**COMMUNAUTÉ DE COMMUNES AUNIS ATLANTIQUE (17)**

**PLAN LOCAL D'URBANISME INTERCOMMUNAL – HABITAT**

**DOSSIER ENQUETE PUBLIQUE**

**REponses AUX AVIS DES COMMUNES**

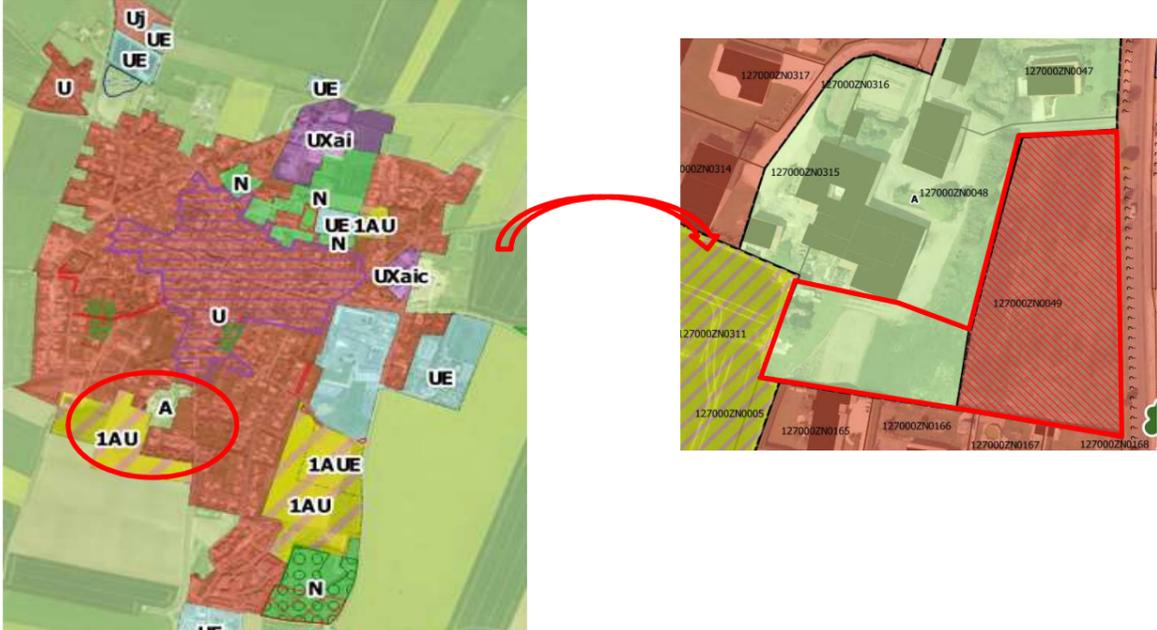
Communes	Avis favorables des communes avec observations	Orientations des réponses	Propositions de réponses apportées aux observations, sous réserve de la validation du conseil communautaire lors de l'approbation du PLUI-h
Andilly	Enlever l'ER112 (fuseau autoroutier A831) - incompatibilité avec le projet éolien participatif	Positive	<p>Il sera proposé de supprimer l'emplacement réservé (ER) N°12 correspondant au projet de fuseau A831 dont le bénéficiaire est le Département. A la demande du CD17, un nouvel ER sera cartographié reprenant le réseau viaire existant et le contournement de Marans (Avis du CD17 - en attente des données de localisation précise de l'ER).</p> 
Andilly	Mettre la parcelle AB0114 en UE en prévision de l'agrandissement du cimetière	Sans suite	<p>Après échange et ré-étude de l'observation le 29 Juin 2020 en mairie, il sera proposé de maintenir le zonage tel qu'il est identifié dans le projet de PLUI-h, à savoir conserver la parcelle AB0114 en zone U.</p>

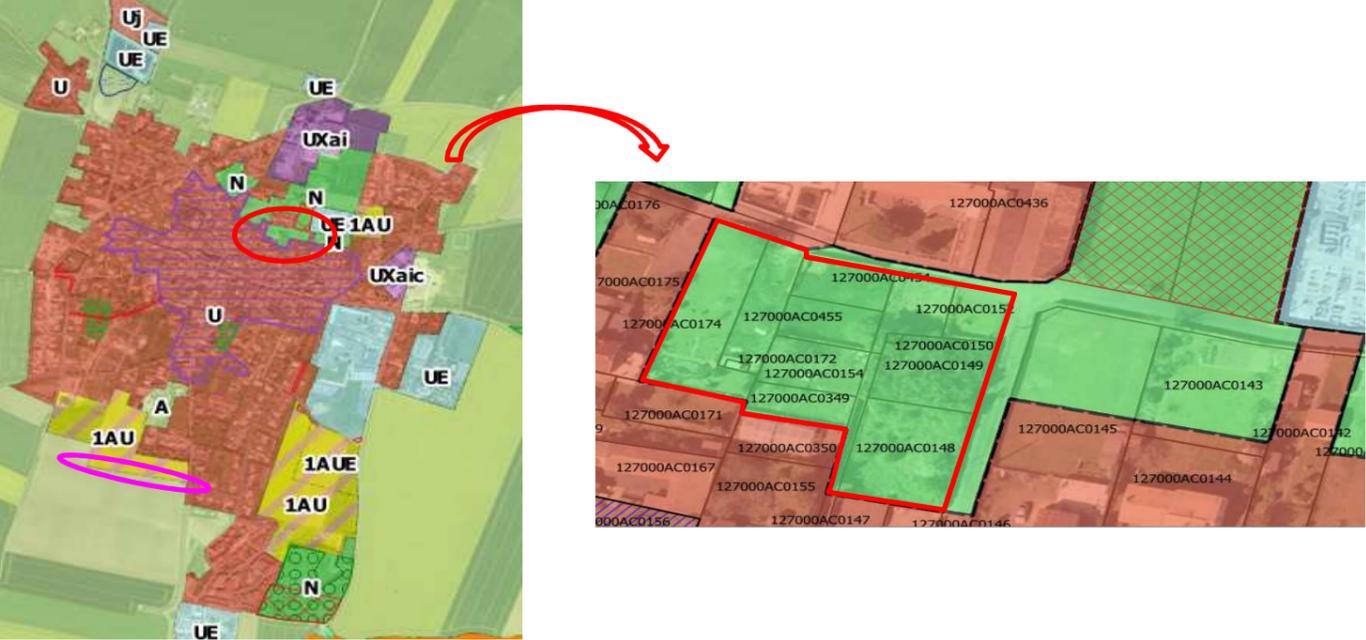
Communes	Avis favorables des communes avec observations	Orientations des réponses	Propositions de réponses apportées aux observations, sous réserve de la validation du conseil communautaire lors de l'approbation du PLUi-h
Andilly	Passer la zone 2AUX pour l'extension de la Zone d'Activités de Bel Air en 1AUX	Négative	<p>Après étude des besoins en développement économique, suite à la remarque de l'Etat sur l'incompatibilité de la zone 2AUX avec le Document d'Aménagement Commercial (DAC) du SCOT du Pays d'Aunis, il sera proposé de supprimer la zone 2AUX.</p> 
Andilly	Précision sur les parcelles AB0089 et AB0021 (constructibles au POS)	Sans suite	<p>Cette observation est de l'ordre informatif. Il n'y aura pas de suite à donner, dans la mesure où le zonage 1AU considère également que les parcelles mentionnées sont constructibles avec une opération d'aménagement d'ensemble.</p> 
Benon	Enlever la protection du boisement (Parcelle AB36 : jardin mis en zone boisement protégé)	Positive	<p>Après vérification, il ne semble pas effectivement qu'il s'agisse d'un boisement significatif relevant un enjeu paysager dans le bourg. Ainsi, la protection pourrait être retirée.</p>

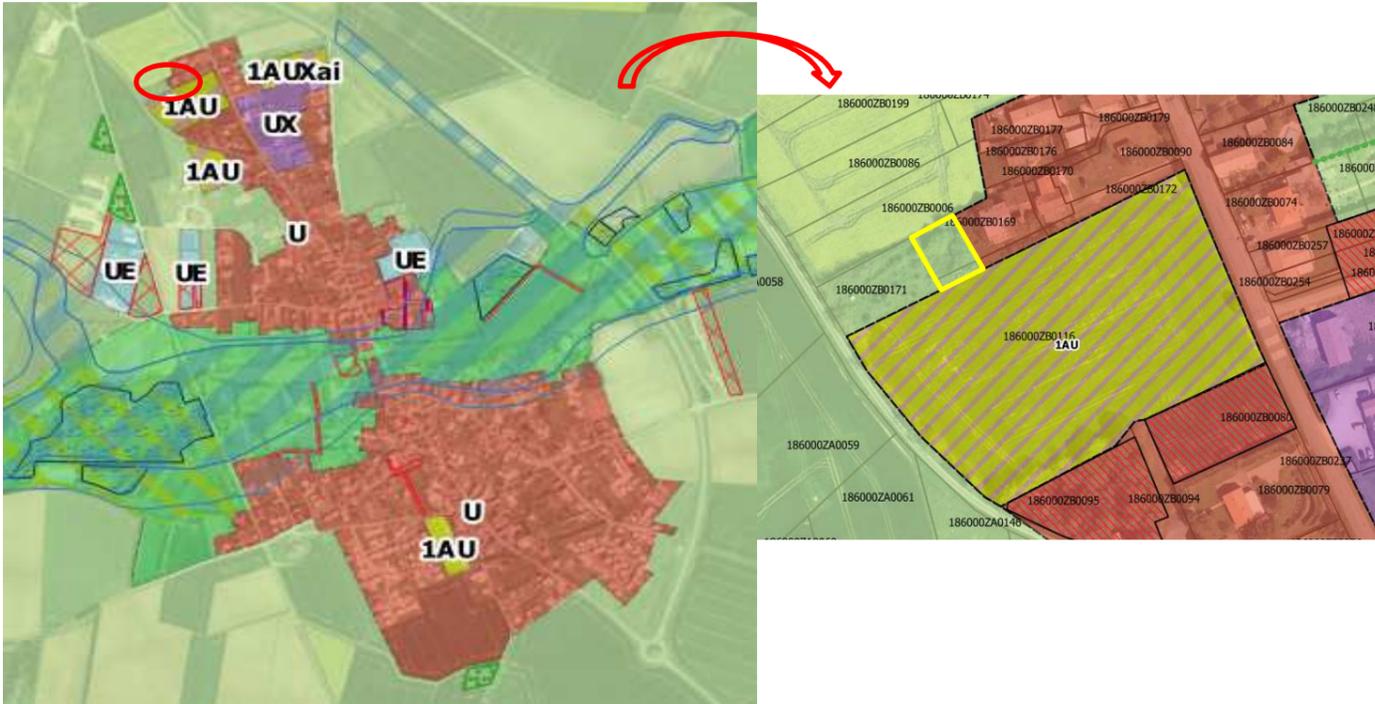
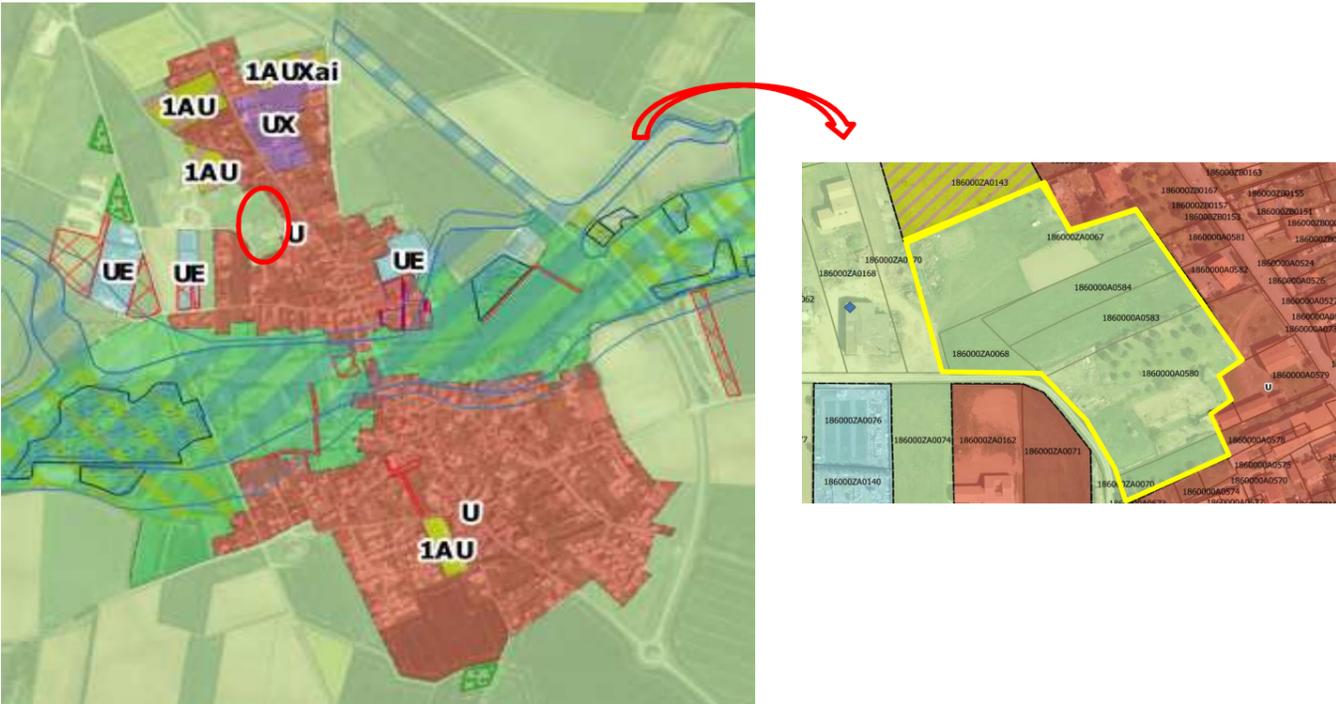
Charron	Mettre l'atelier communal ainsi que les clubs canins en zone UE (rue du 19 mars 1962)	Positive	<p>Le club canin (terrain appartenant à la CdC) est sur la parcelle AD0143 et de part sa vocation d'activité de loisirs pourrait être zoné en UE. Il est en de même pour les ateliers municipaux (AM0001), équipements publics. Ces parcelles sont également au zonage RS2 du projet de PPRN dont les règles sont très limitatives. La continuité urbaine serait assurée car la zone UE ferait le lien entre la zone U au Nord et la zone UE au sud (en jaune).</p> 
Charron	Classer le terrain cadastré AD 142 en zone Uxc (rue du 19 mars 1962)	Positive	<p>La parcelle AD0142 est le terrain de la Banque populaire (partie rouge -extrait cadastral ci-dessus) dont la destination est "commerce et activité de service" et la sous-destination "activités de service où s'effectue l'accueil d'une clientèle". Le zonage Apc pourrait être remplacé par un zonage UXc, correspondant à l'activité économique à dominante commerciale et existante. La parcelle est également soumise au zonage RS2 du projet de PPRN dont les règles sont très limitatives. La continuité urbaine serait également assurée pour permettre ce zonage.</p>

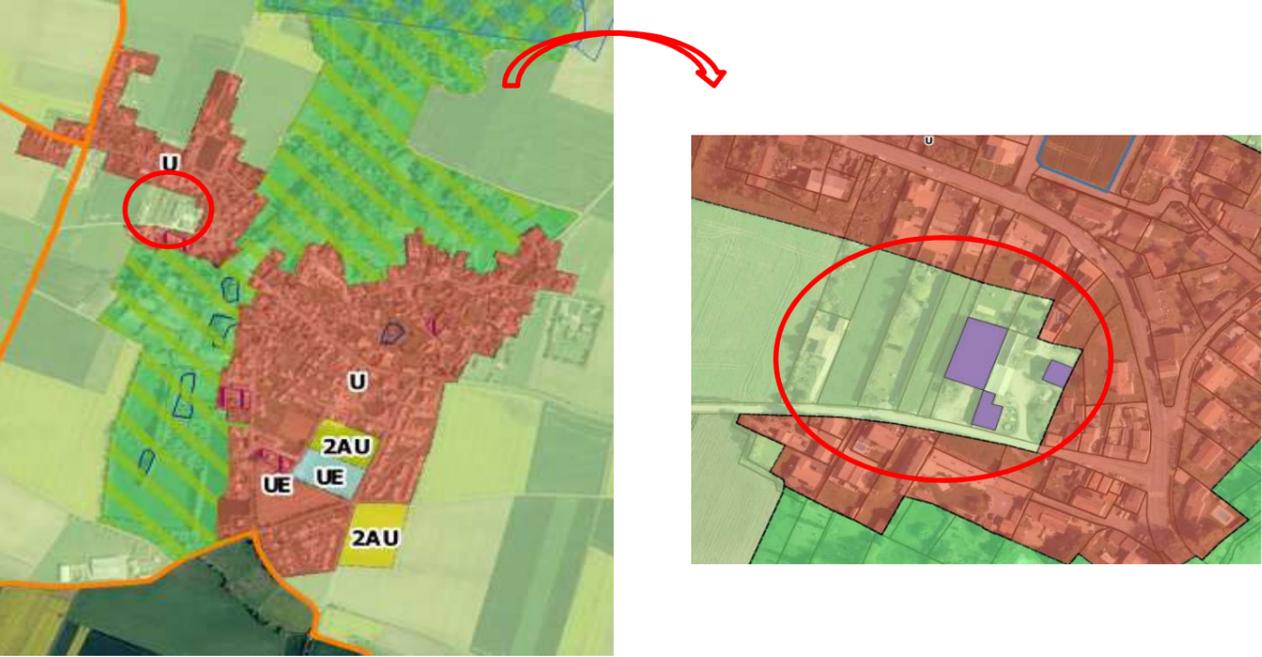
Communes	Avis favorables des communes avec observations	Orientations des réponses	Propositions de réponses apportées aux observations, sous réserve de la validation du conseil communautaire lors de l'approbation du PLUi-h
Courçon	Classer en zone Ap des parcelles à côté de la Minoterie (AC627-AC271 pour partie - AC 754- AC763- AC713-AC715-AC108-AC109-AC717-AC719-AC83 pour partie - AC82 pour partie ) à la place de zone N	Négative	<p>L'occupation du sol étant principalement agricole, les parcelles pourraient être classées en zone agricole au lieu de la zone naturelle, mais sans indice "p", "correspondant à la zone agricole protégée" car ce secteur est réservée aux parcelles agricoles faisant partie de la zone humide du Marais poitevin. Toutefois, il sera proposé que la parcelle AC0754 appartenant à la Minoterie soit classée en zone UXai participant au site de la Minoterie. Après échange avec les élus le 1er Août 2020, au regard des éléments ci-dessus, les parcelles seraient maintenues en zone N comme proposées dans le projet de PLUi-h sauf la parcelle AC0754 qui serait en zone UXai (en rouge dans l'extrait ci-dessous),</p>
